リコール届出一覧表

リコール届出日: 令和 元年 9月 4日

リコール届出番号	外 - 2913	リコール開始日	令和 元年 9月 5日
届出者の氏名又は名称	ジャガー・ランドローバー・ジャパン株式会社 代表取締役 ハンソン・マグナス・ユタカ	製作国: 英国 製作者名: ジャガー・ランドローバー・リミテッド 問い合わせ先: ランドローバーお客様相談室 0120-922-992	
不具合の部位 (部品名)	原動機 (パワートレーンコントロールユニット)		
基準不適合状態にあると認める構造、装置又は性能の状況及びその原因	パワートレーンコントロールユニットにおいて、プログラムの仕様指示が不適切なため、誤ったプログラムが搭載されている。そのため、触媒の温度上昇が遅くなり、排出ガスが基準を満足しなくなる、及び、燃費が悪化するおそれがある。		
改善措置の内容	全車両、パワートレーンコントロールユニットのプログラムを正規のプログラムに書き換える。		
不具合件数	0件	事故の有無	なし
発見の動機	本国メーカーからの情報による。		
自動車使用者及び自動車分解整備事業者に周知させるための措置	<ul style="list-style-type: none"> ・使用者: 電話又はダイレクトメールで通知する。 ・自動車分解整備事業者: 対象台数が少数であり、全ての使用者を把握しているので、機関誌等への掲載は行わない。 ・改善実施済車には、運転席側ドアロックストライカー付近に外 - 2913 のステッカーを貼付する。

改善箇所説明図

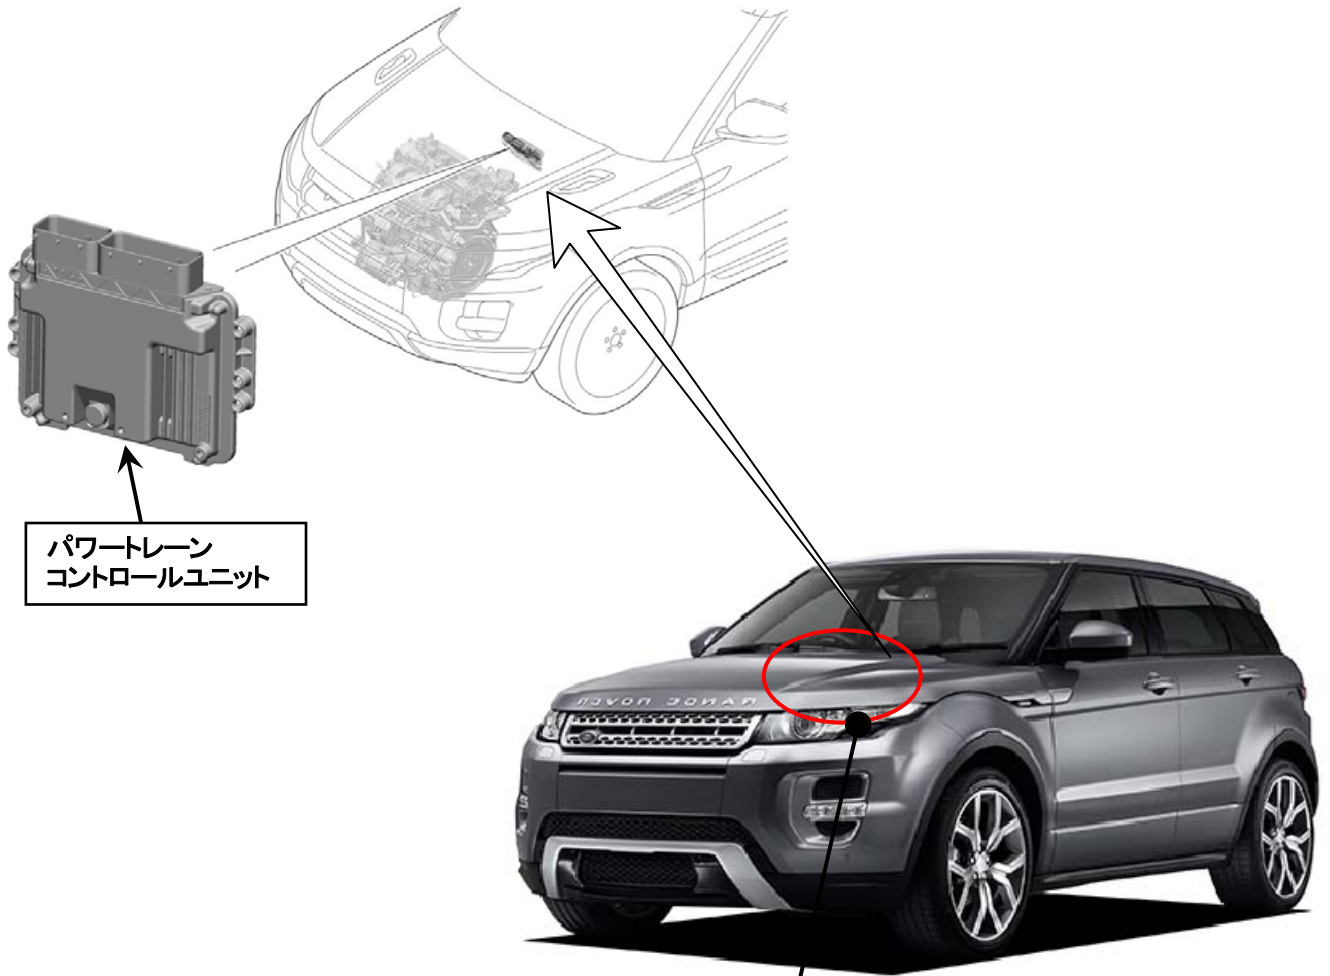
基準不適合発生箇所

パワートレインコントロールユニットにおいて、プログラムの仕様指示が不適切なため、誤ったプログラムが搭載されている。そのため、触媒の温度上昇が遅くなり、排出ガスが基準を満足しなくなる、及び、燃費が悪化するおそれがある。

改善の内容

全車両、パワートレインコントロールユニットのプログラムを正規のプログラムに書き換える。
